PROCURADORIA GERAL DO ESTADO

1º NOTA DE ESCLARECIMENTO

CONCORRÊNCIA ELETRÔNICA PGE-RJ Nº. 01/2024

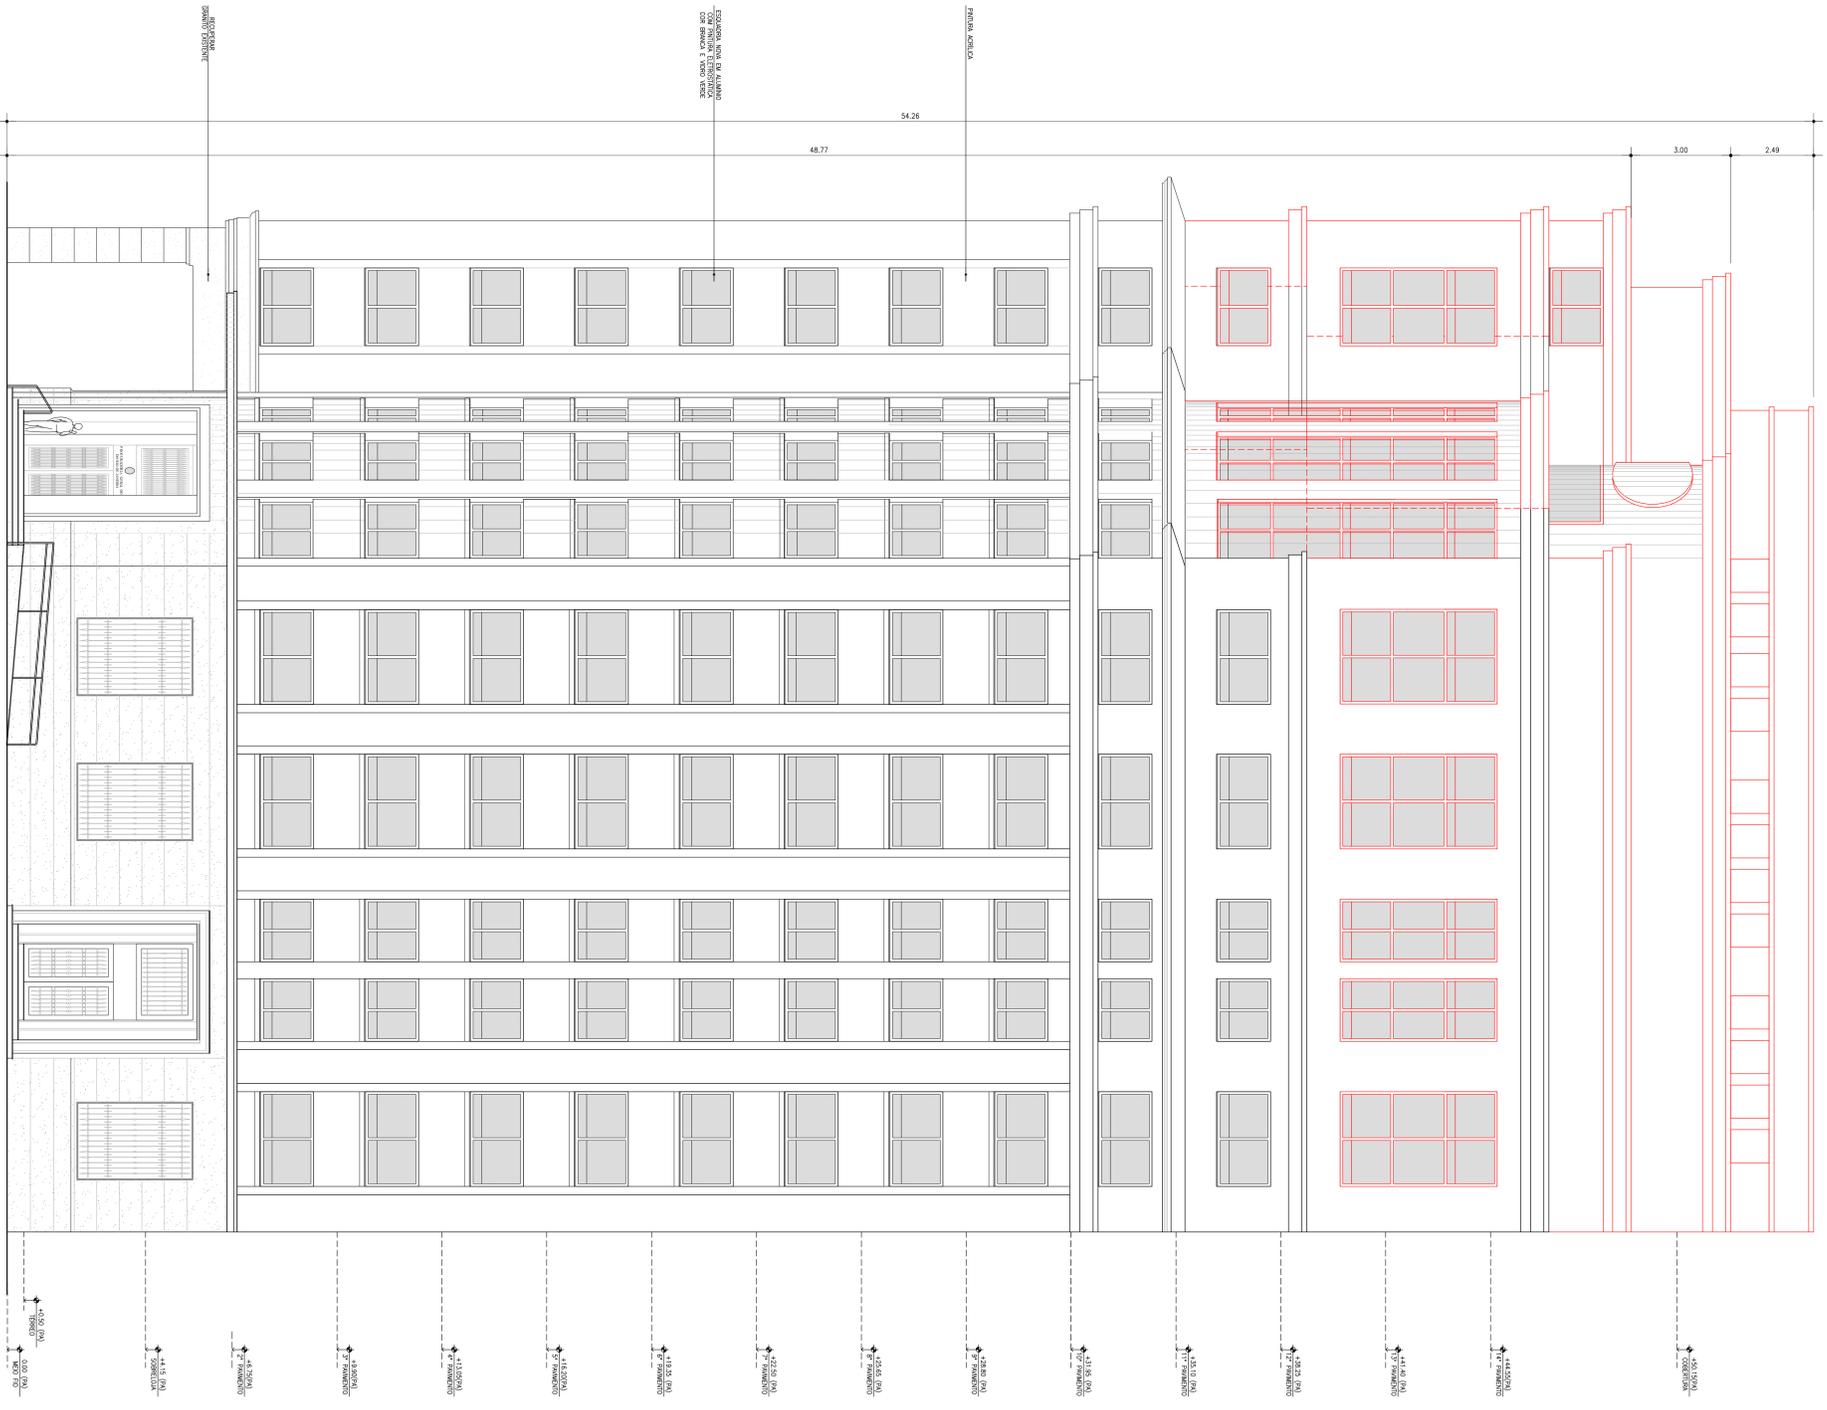
13.13 – Qual a especificação do rodapé metálico? Quais os locais de instalação? Será embutido? Invertido? Além disso, gostaria de solicitar a disponibilização dos projetos de fachada.

Resposta: Rodapé metálico de alumínio natural com altura de 8 cm, fabricação Belmetal ou similar. Os rodapés serão instalados em diversos locais e sua aplicação será com cola. Segue abaixo a foto de referência do rodapé existente e o projeto da fachada em anexo deste esclarecimento.
